福島第一原子力発電所 特定原子力施設に係る実施計画変更比較表（第I章 2.4 特定原子力施設の今後のリスク低減対策）

福島第一原子力発電所 特定原子力施設に係る実施計画変更比較表 (第II章 2.48 放射性物質分析・研究施設第2棟)

変更前					変更後					変更理由
2.48 放射性物質分析・研究施設第2棟					2.48 放射性物質分析・研究施設第2棟					調達進捗に伴う仕様の明確化に伴う変更
(中略)					(中略)					
2.48.2 基本仕様					2.48.2 基本仕様					
2.48.2.1 主要仕様					2.48.2.1 主要仕様

コンクリートセル給排気弁

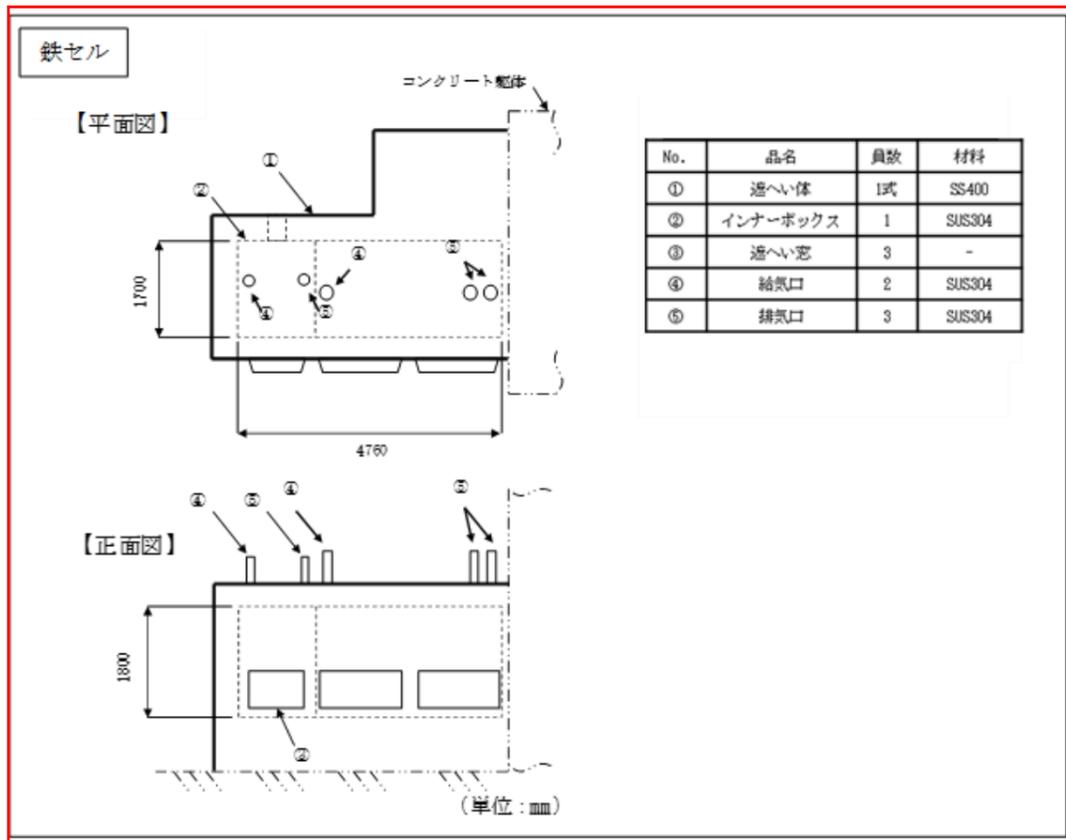
調達進捗に伴う仕様の明確化に伴う変更

No.	品名	材料	寸法
①	コンクリートセル No. 1 給気弁	SUS304	250A
②	コンクリートセル No. 2 給気弁	SUS304	250A
③	コンクリートセル No. 3 給気弁	SUS304	250A
④	コンクリートセル No. 4 給気弁	SUS304	400A
⑤	コンクリートセル No. 1 排気弁	弁棒, 底蓋: SUS304 弁体, 弁箱: SCS13A	150A
⑥	コンクリートセル No. 2 排気弁	弁棒, 底蓋: SUS304 弁体, 弁箱: SCS13A	125A
⑦	コンクリートセル No. 3 排気弁	弁棒, 底蓋: SUS304 弁体, 弁箱: SCS13A	150A
⑧	コンクリートセル No. 4 排気弁	弁棒, 底蓋: SUS304 弁体, 弁箱: SCS13A	250A

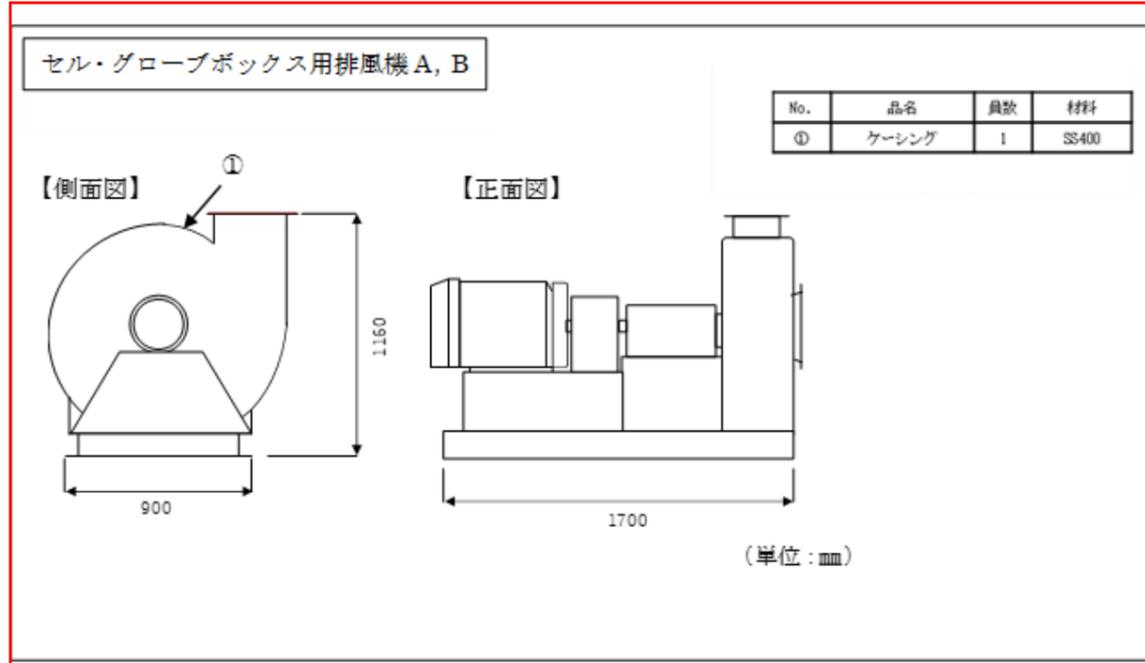
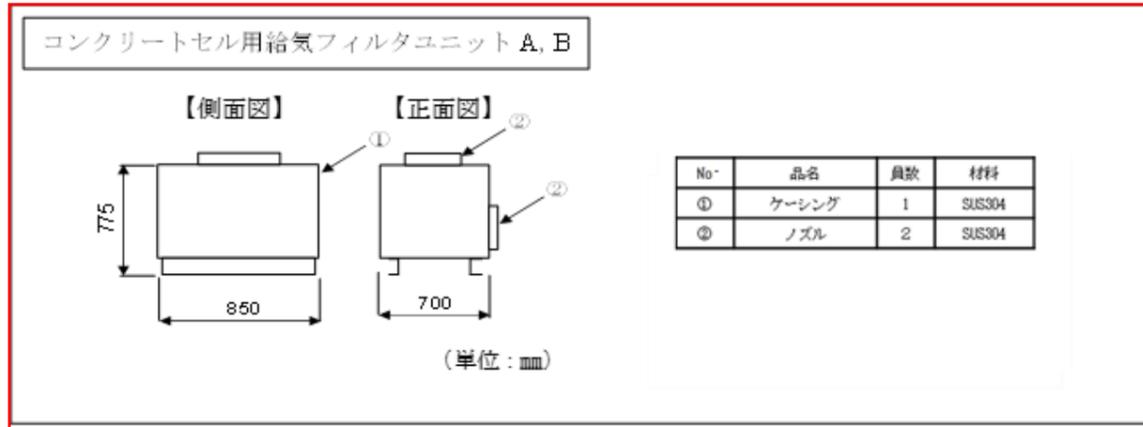
施工に係る調整に伴う排気口の員数見直し

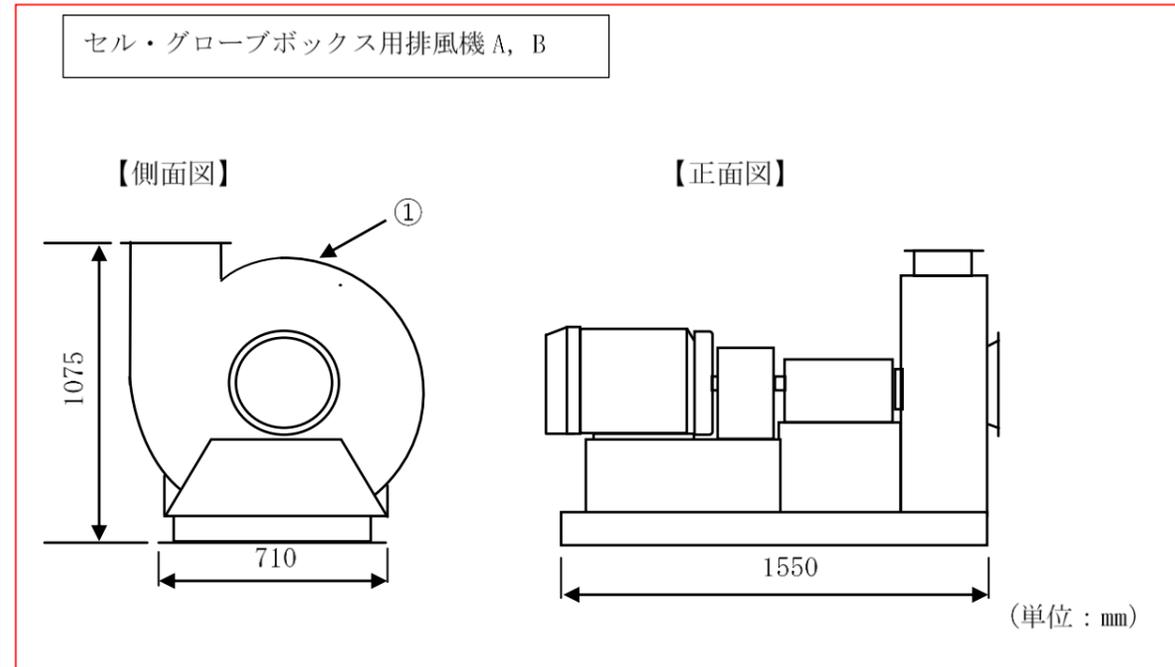
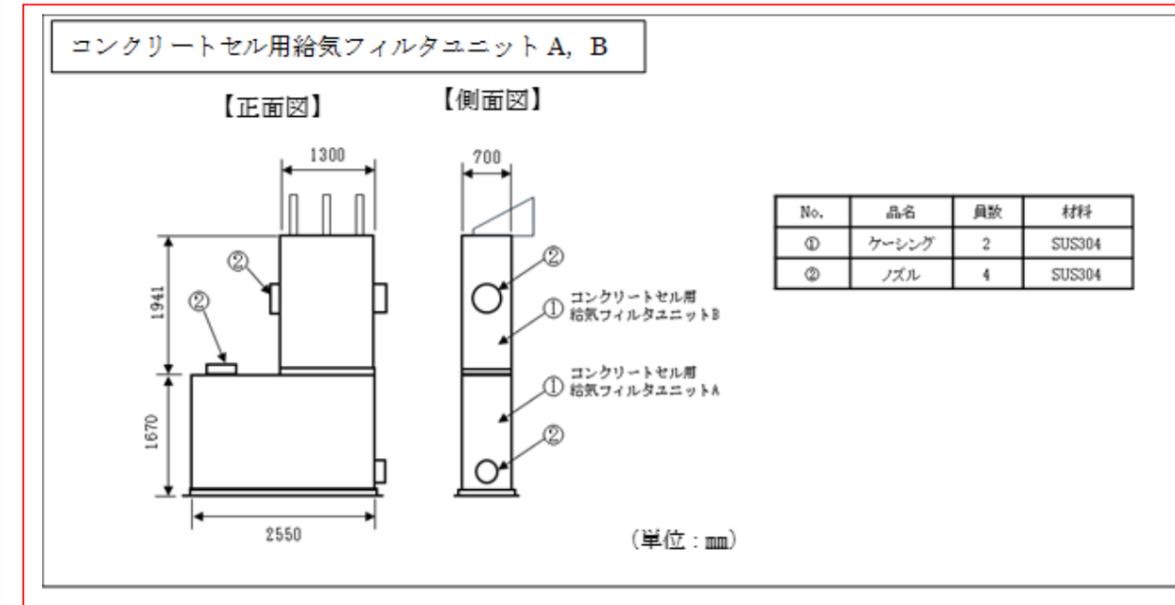
排風機の再選定に伴う変更

第2棟の換気空調設備概略系統図

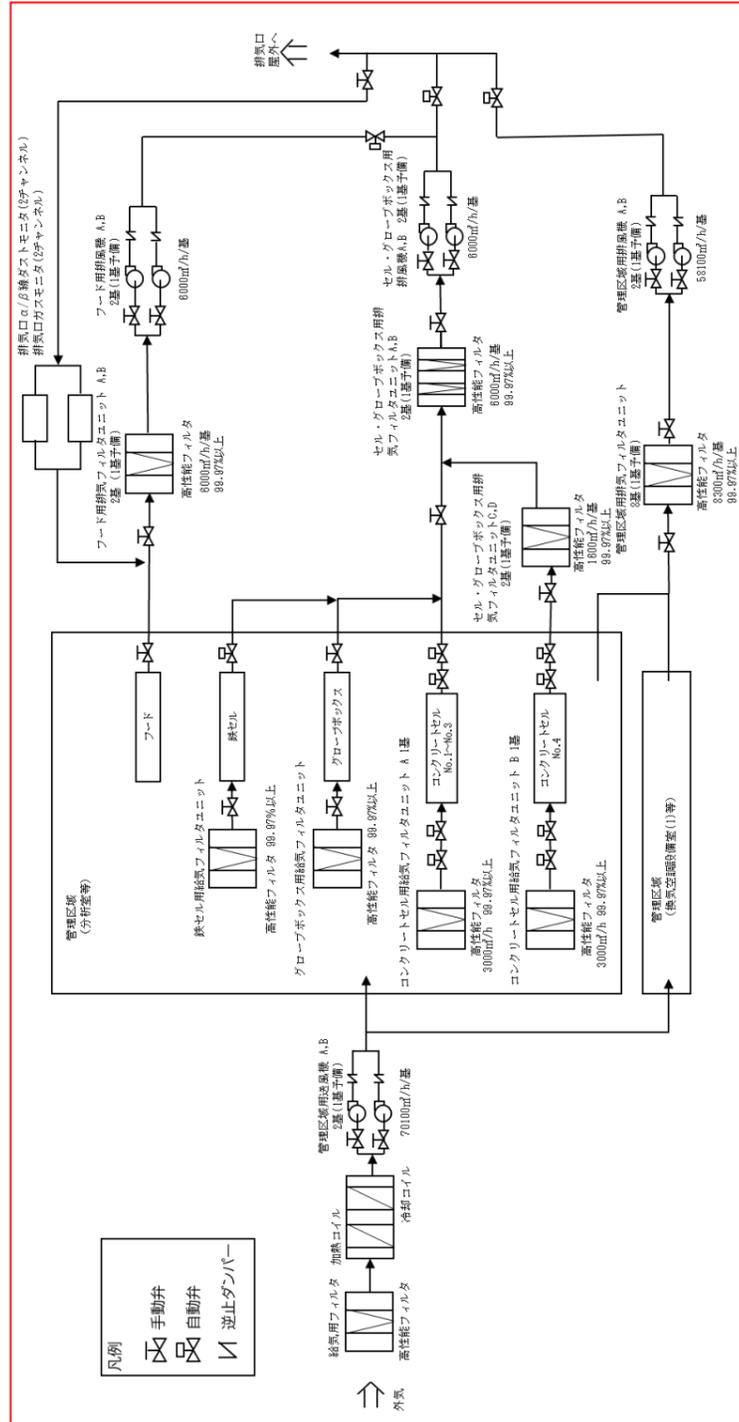
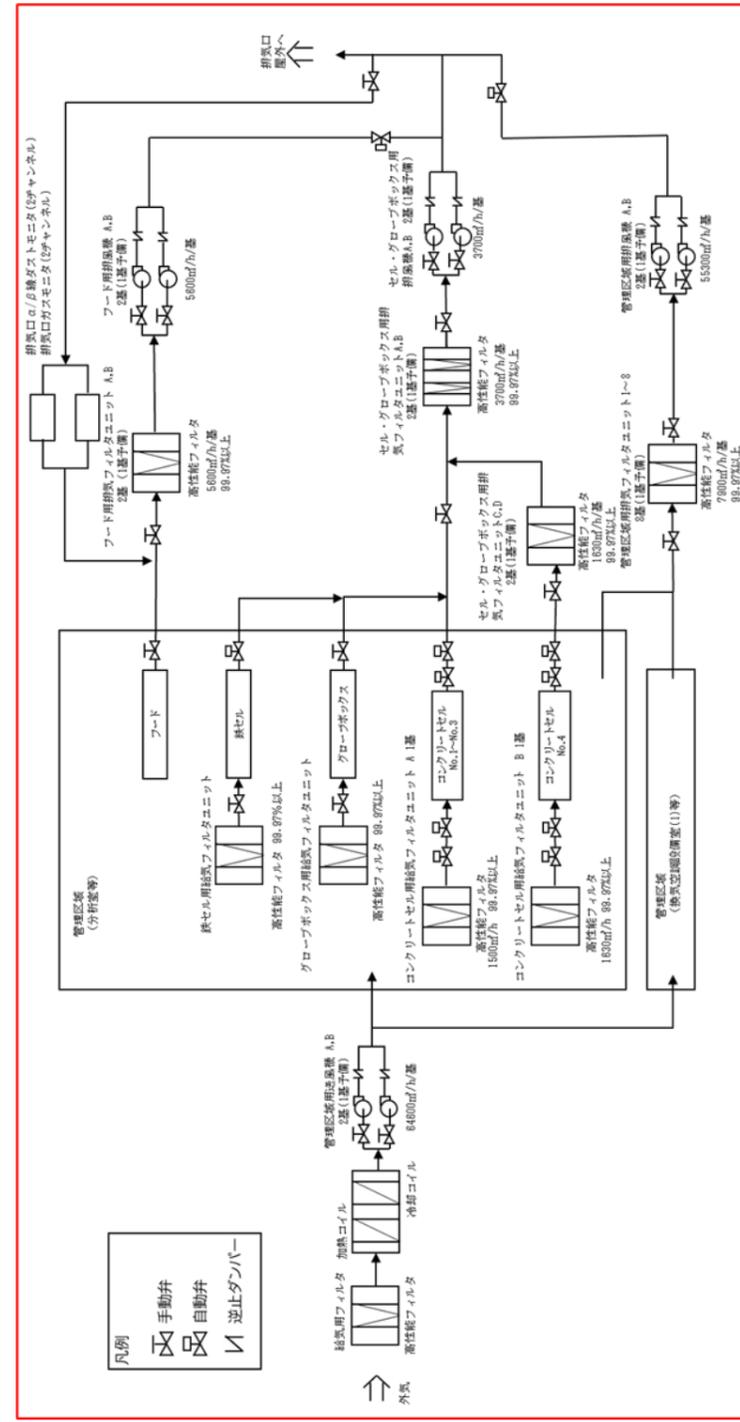
排風機の再選定に伴う変更

図-29 窒素ガス消火設備の概略系統図

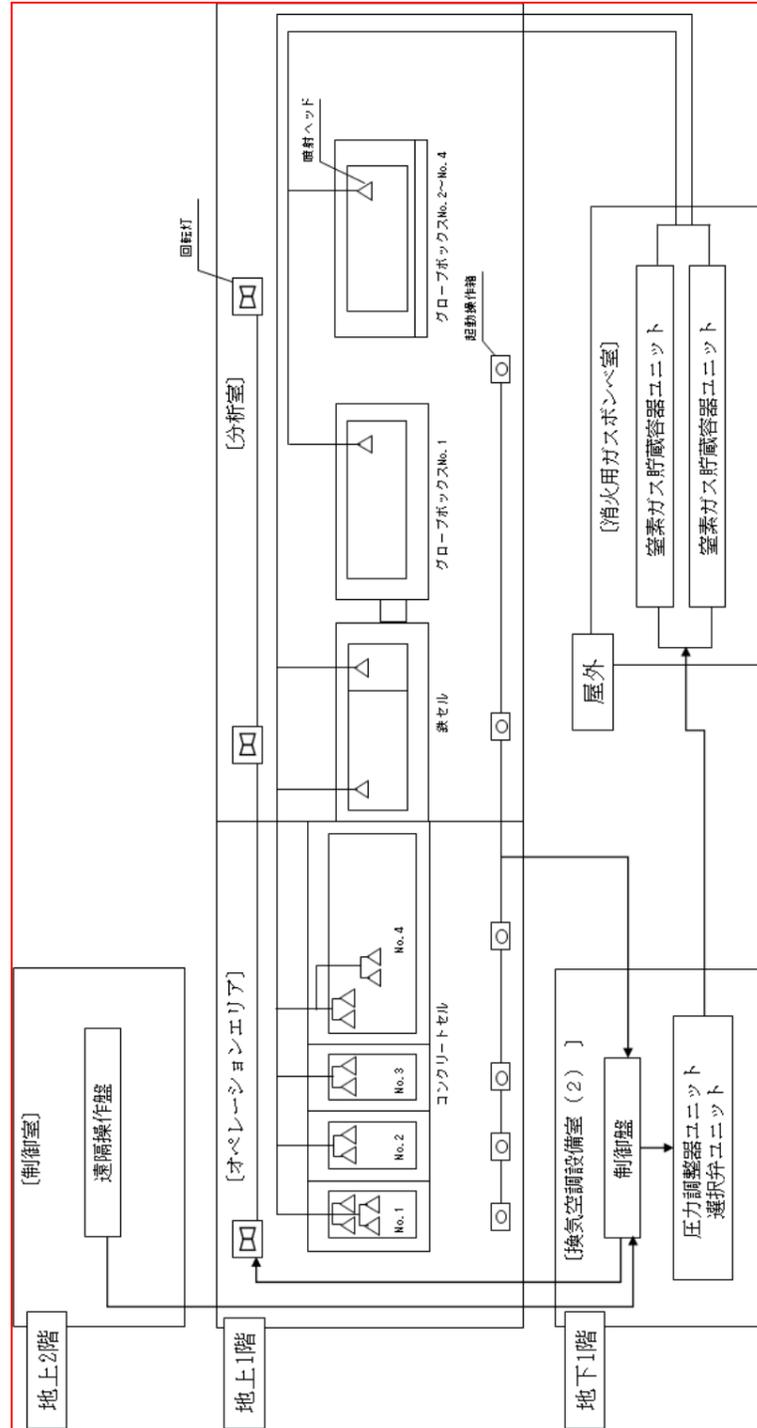
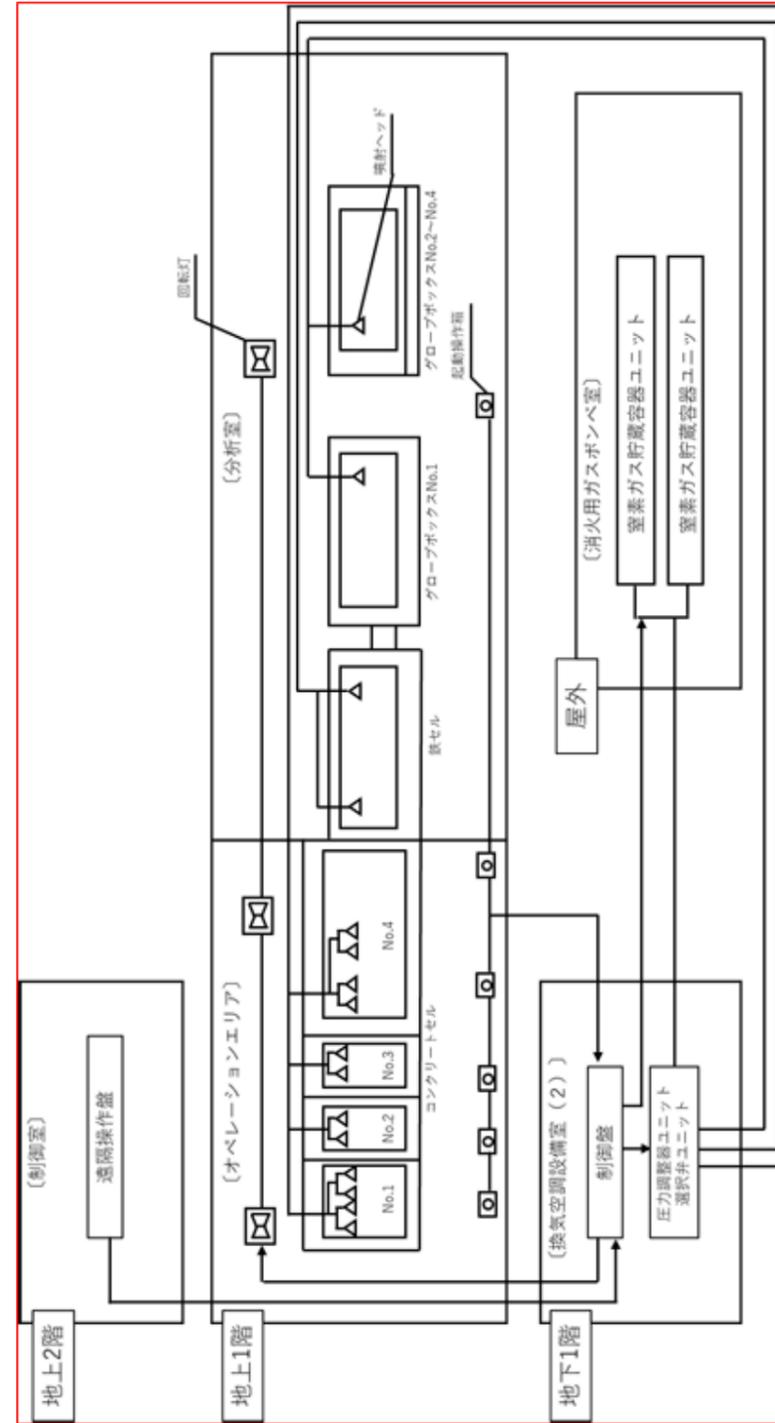
機器配置の変更に伴う変更
